工程指示 / 要求簡箋(E.I.)

工程指示編號：EI / 4155121 修改版次：-
 工程編號 : J857 工程名稱 : 啟德 6552
 工程項目 : 幕牆單元件 - 確認部分模圖(興發鋁材)
 收件人 : Maggie Lor (羅小姐) 發件人 : Yancy Chen 日期 : 16/12/2021

現確認部分模圖. 共 37 頁.

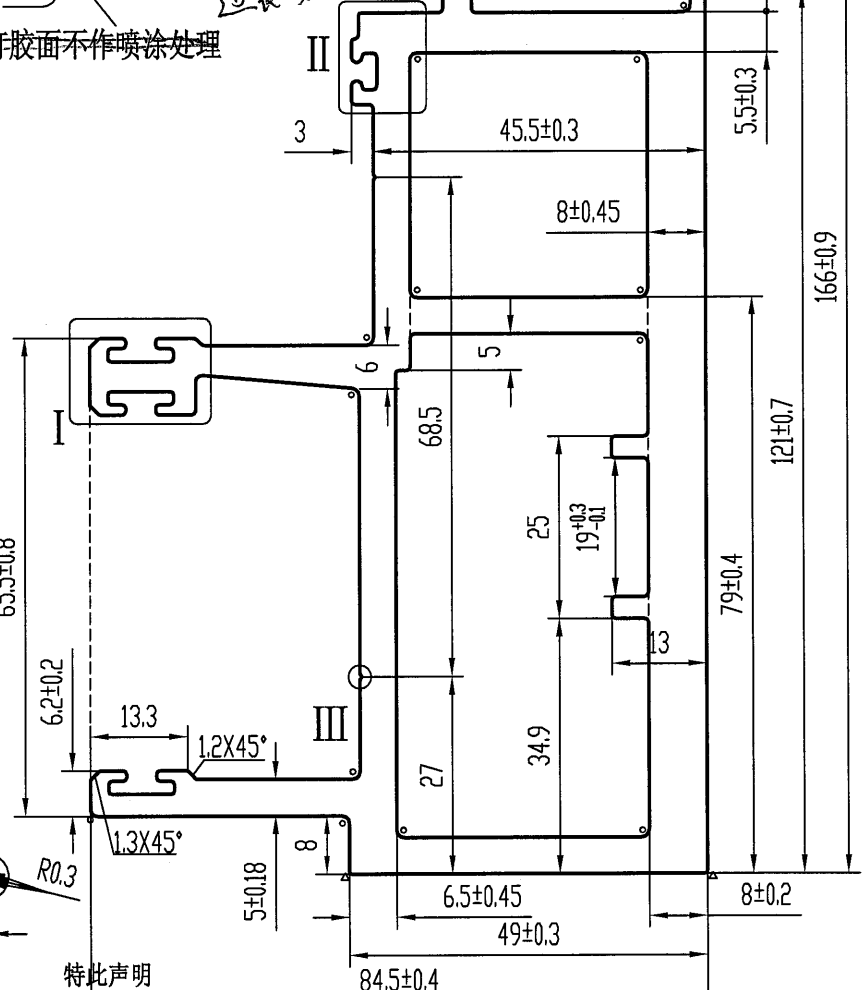
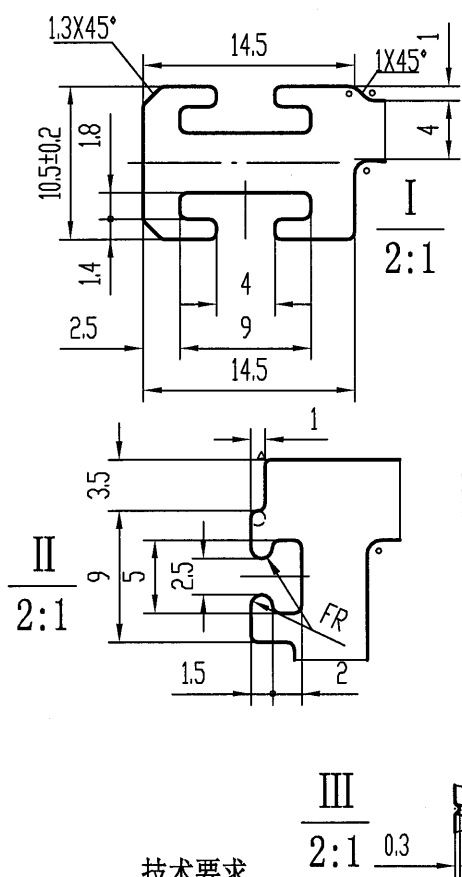
打胶面不作喷涂处理

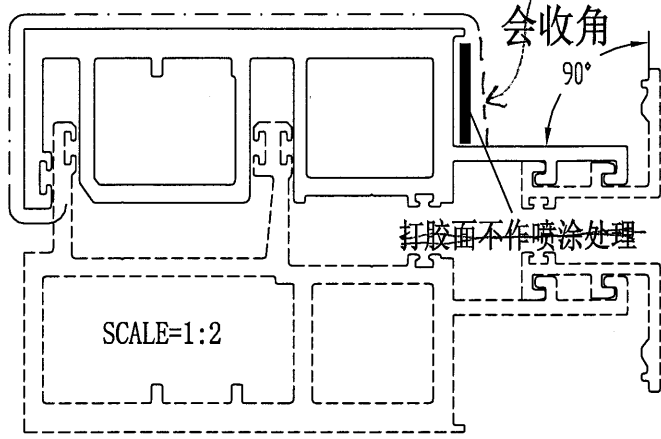
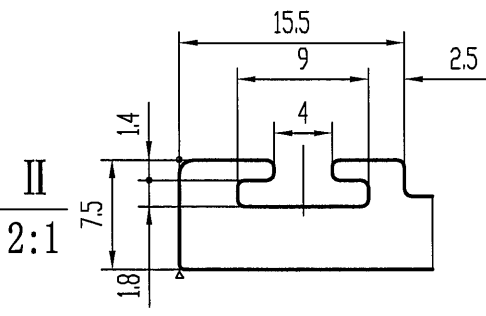
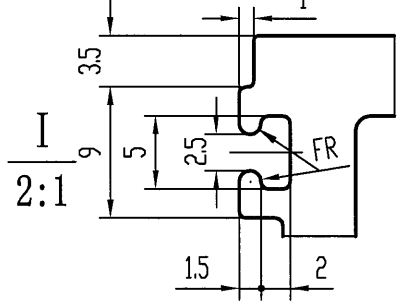
這裏要V.F.

是否要標打膠面？(打膠面不要噴塗處要另外收費)

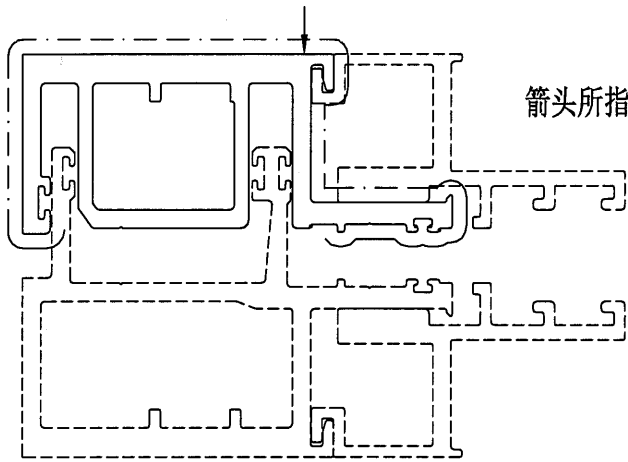
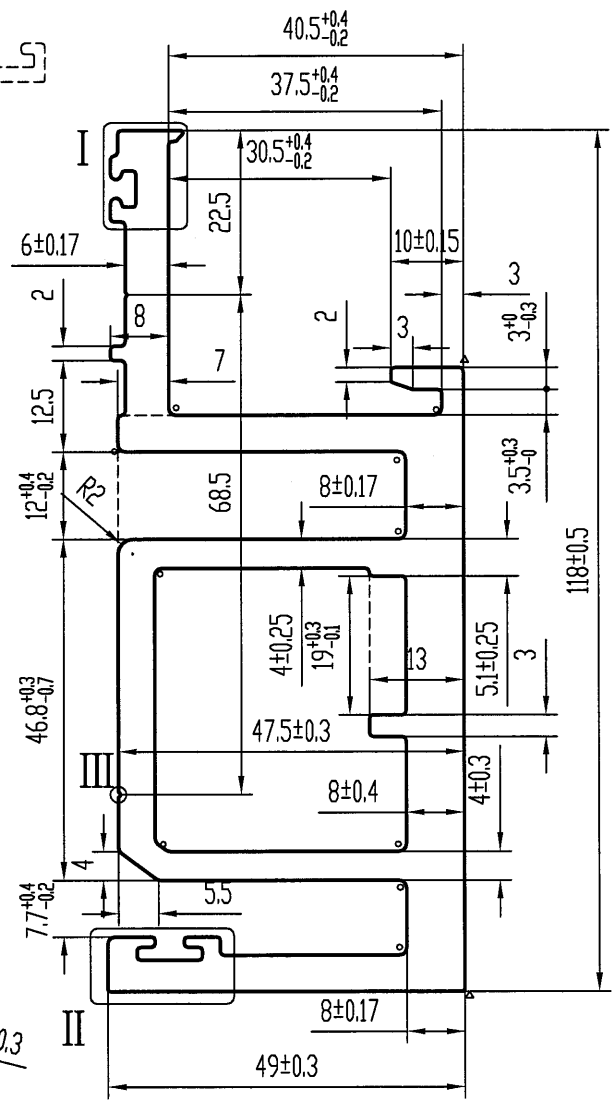
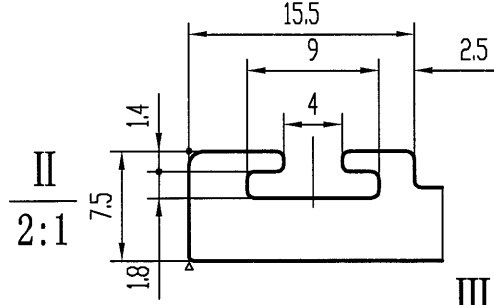
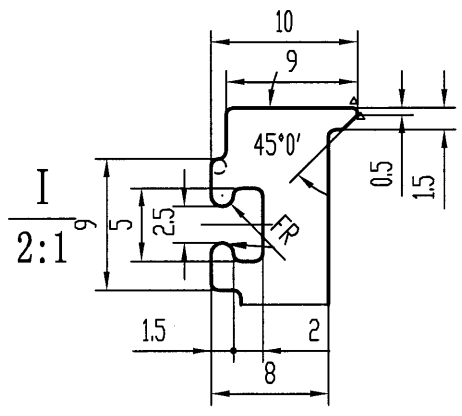
箭头所指周边区域喷涂时可能会出现起影

请提供配合长度！

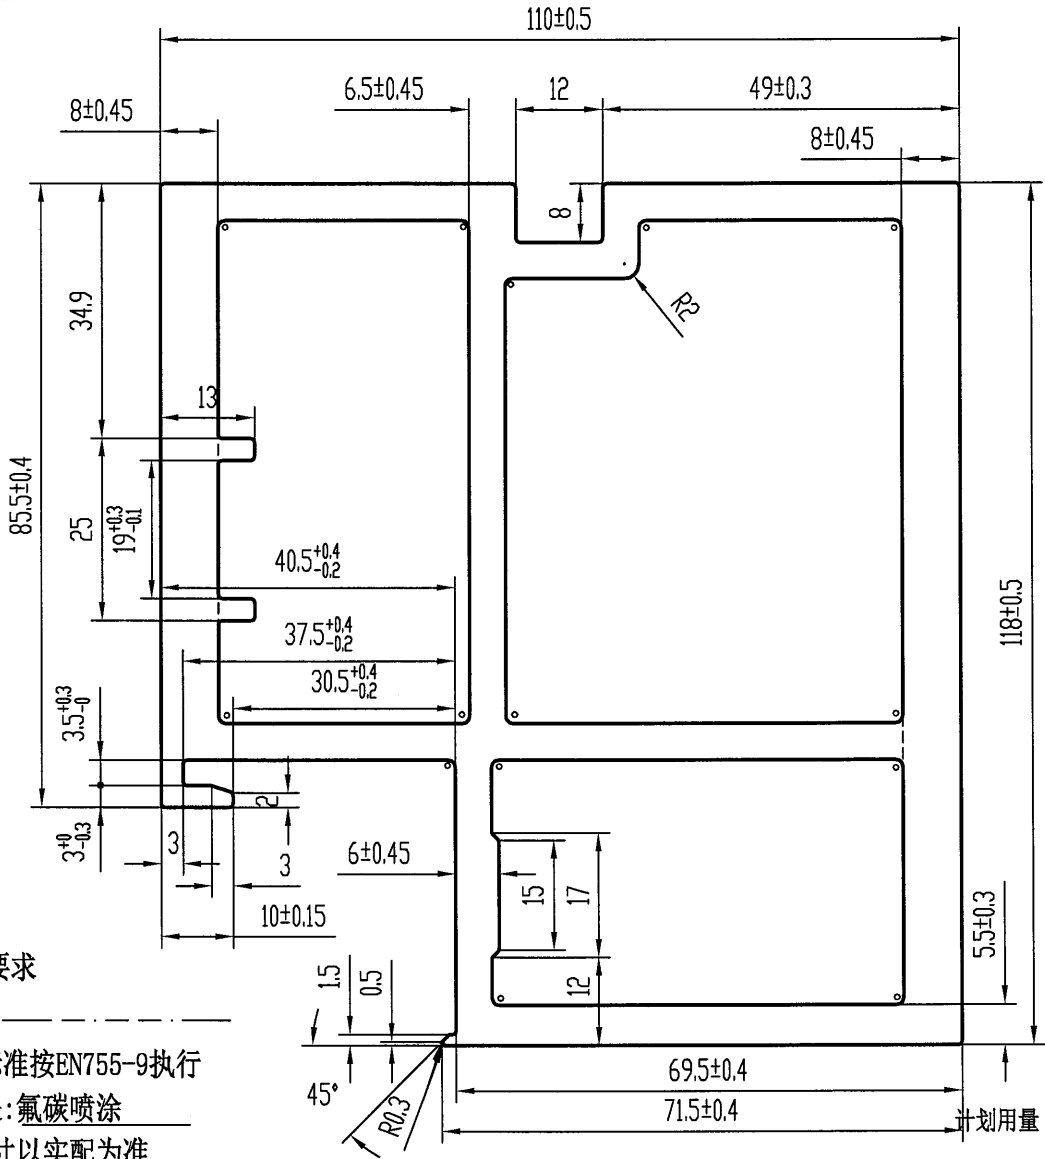
请提供配合长度！

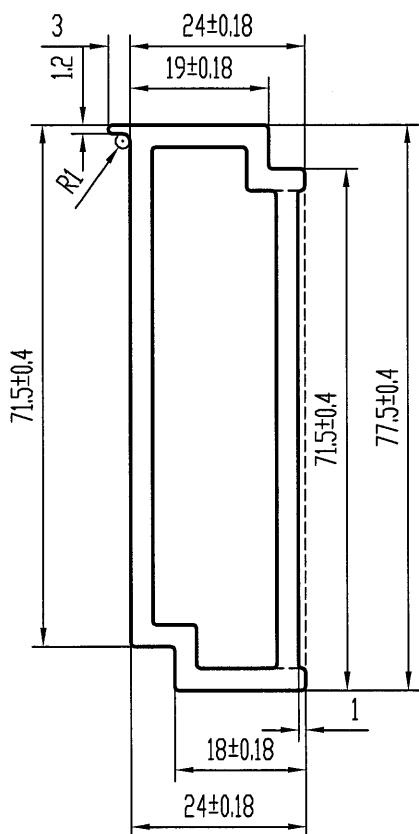
打胶面不作喷涂处理

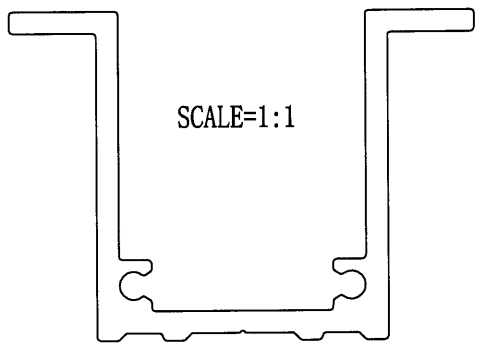
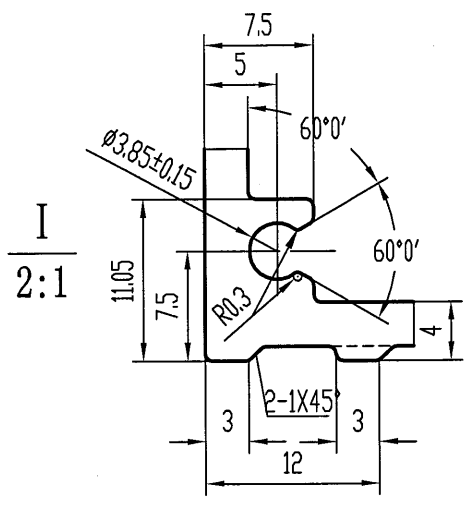
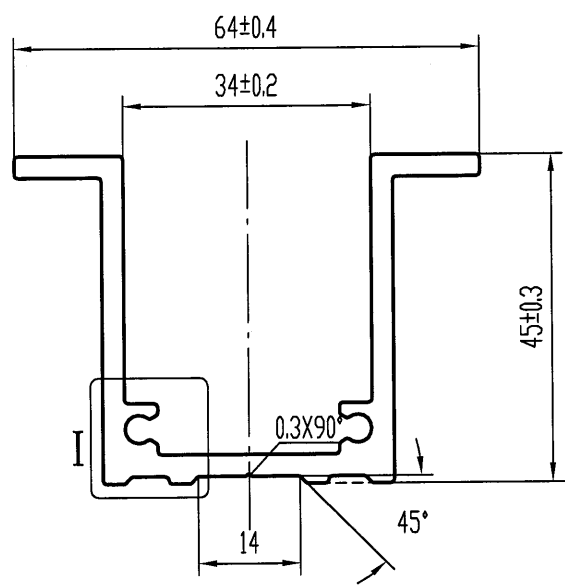
请问是否有装饰面？

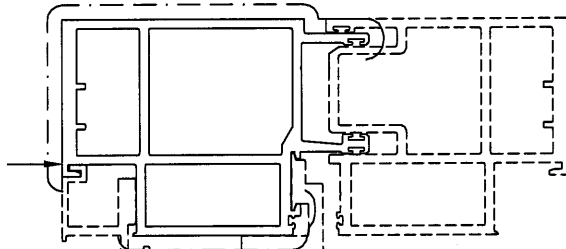
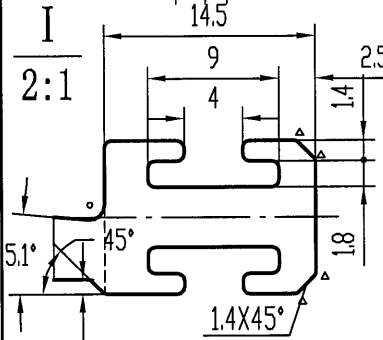
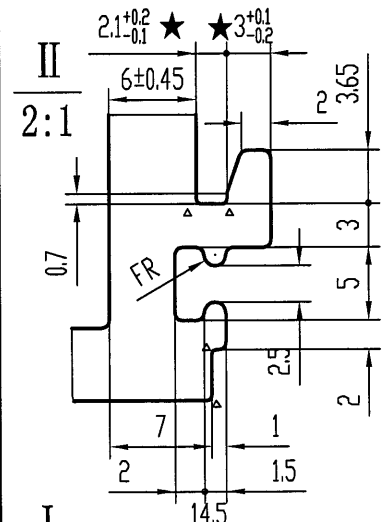
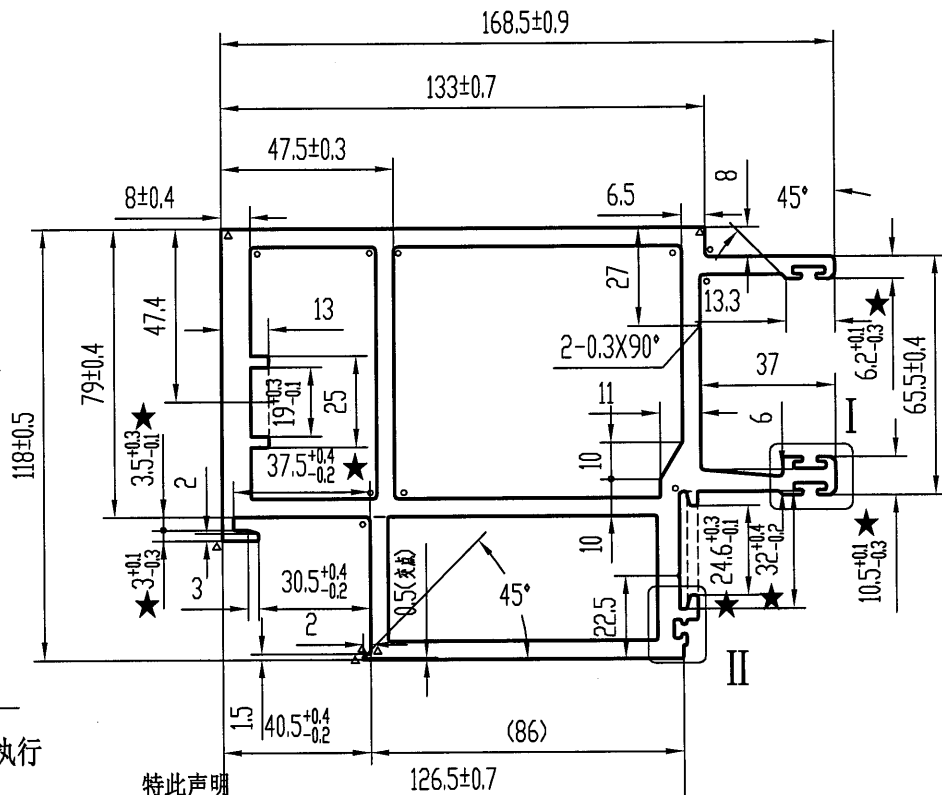
箭头所指周边区域喷涂时可能会出现起影

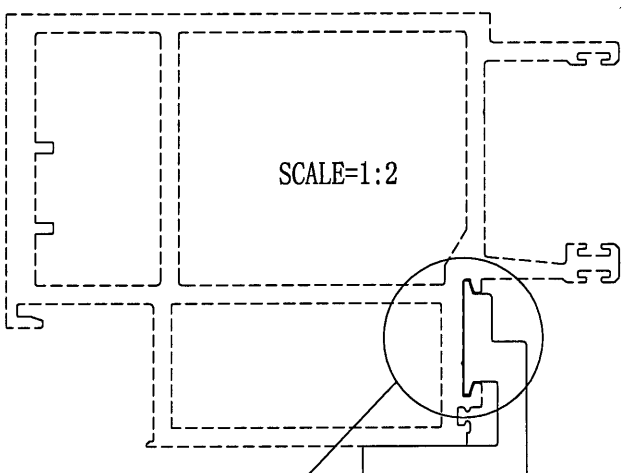
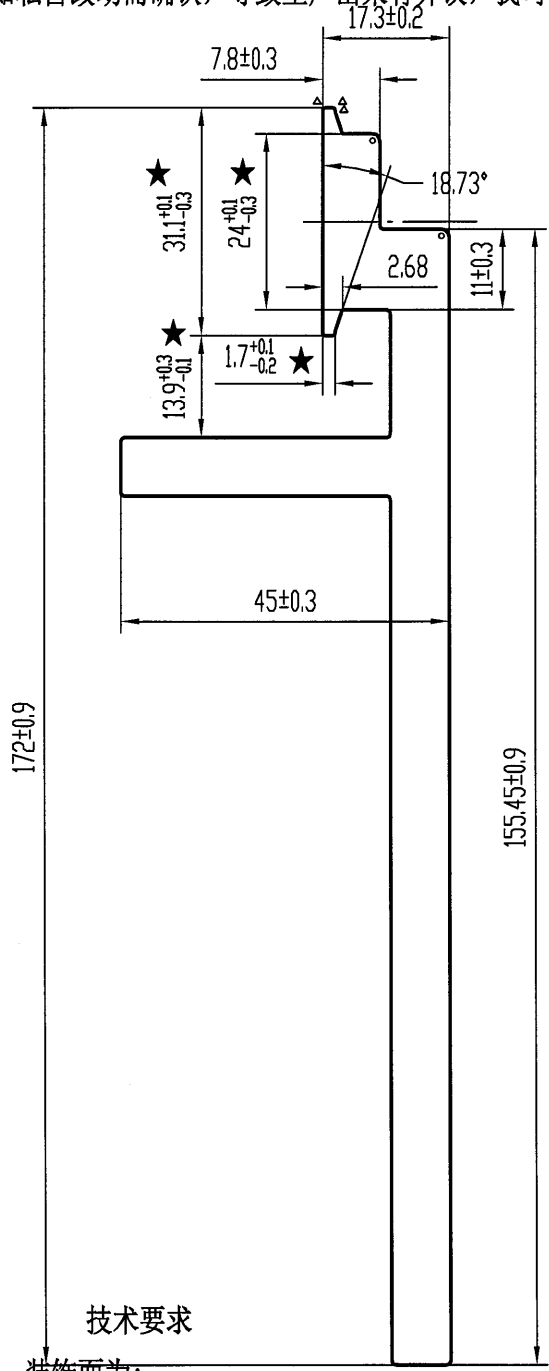
请提供配合长度

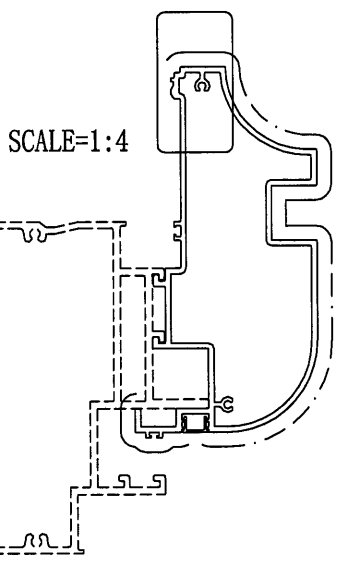
修改了

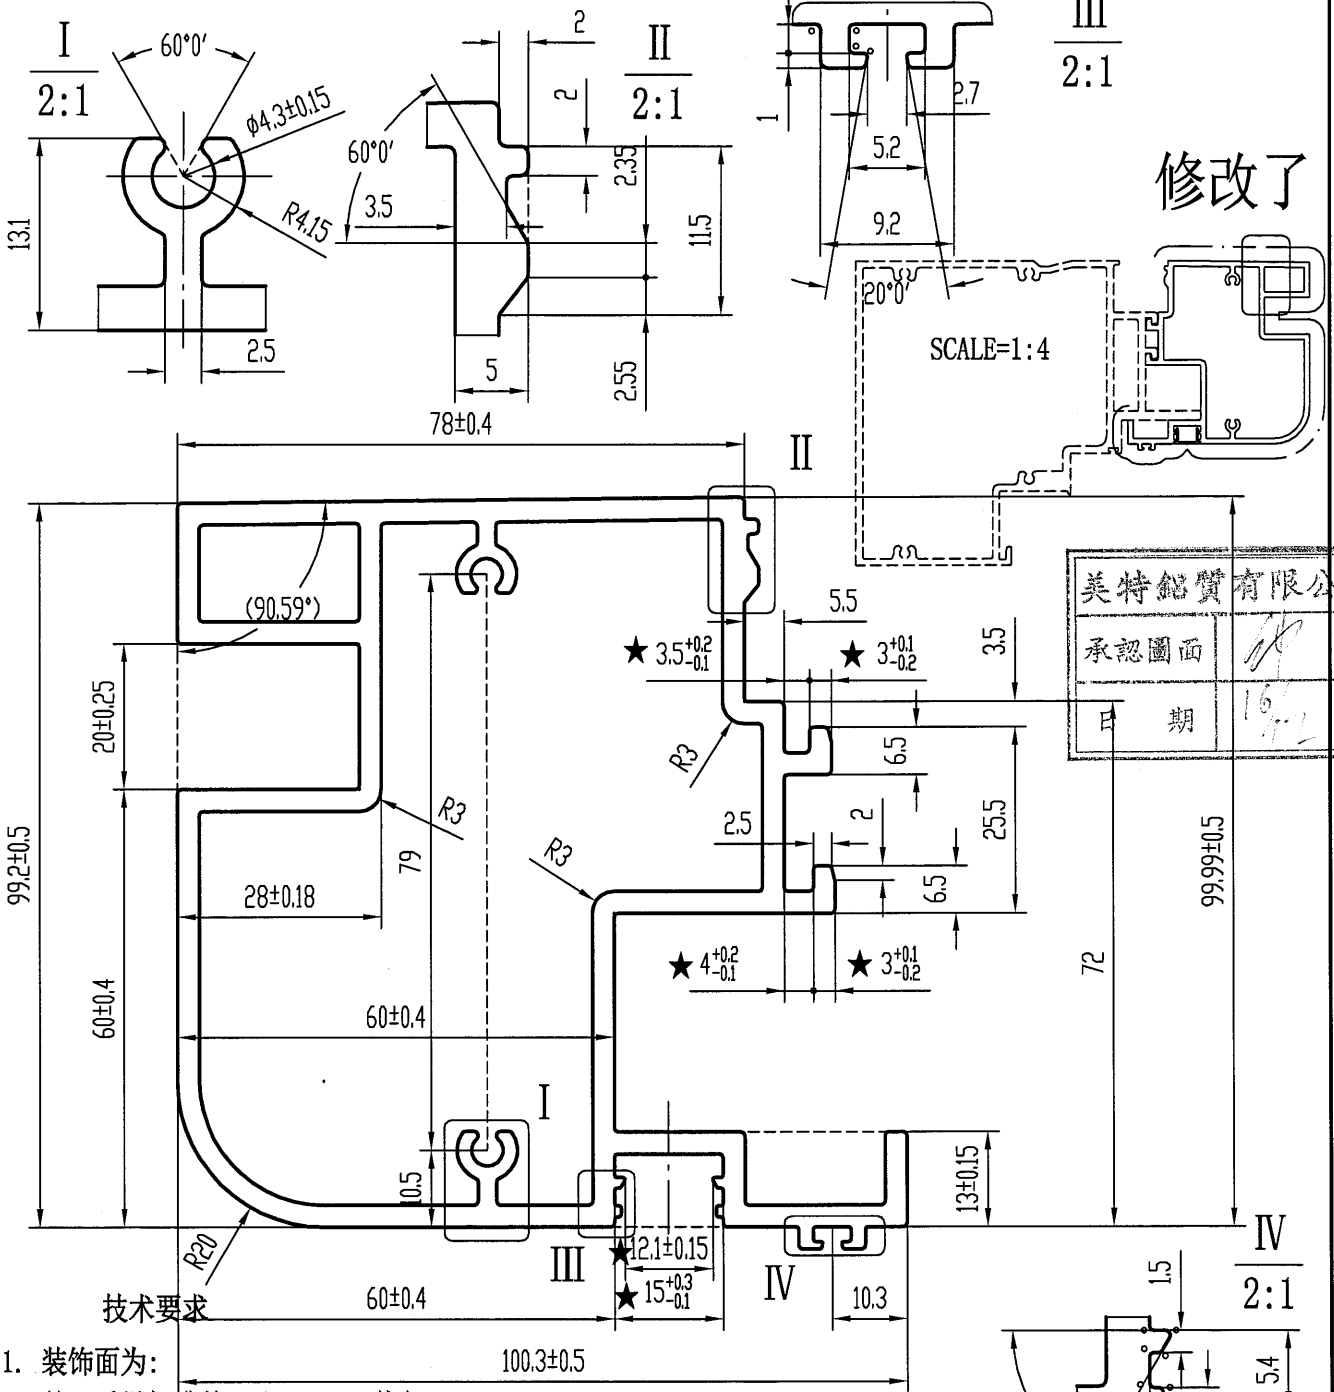
修改了

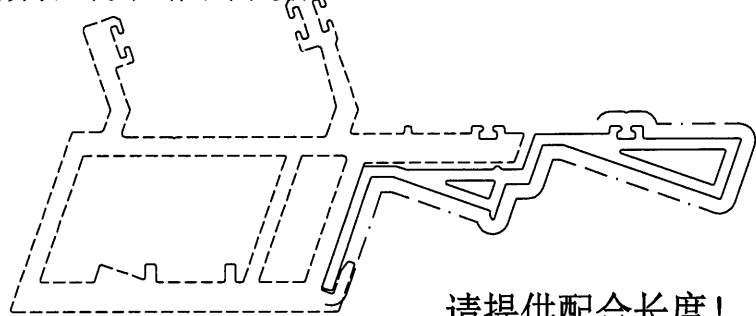
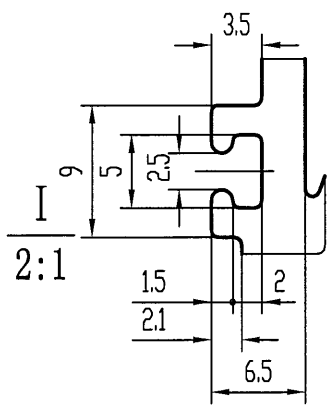
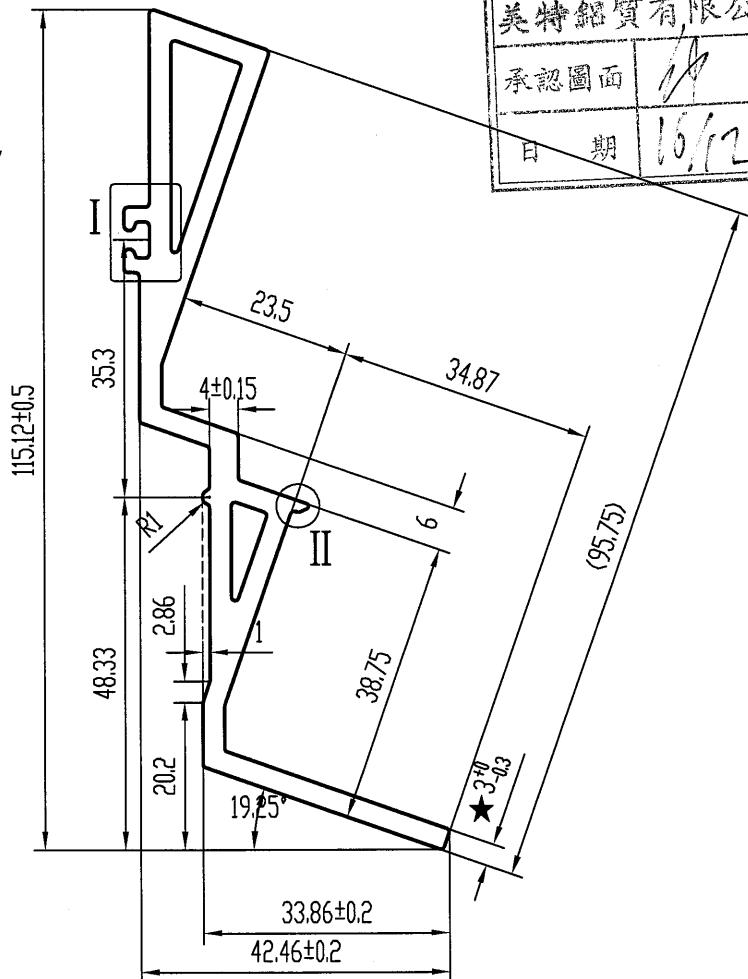
请提供配合长度!
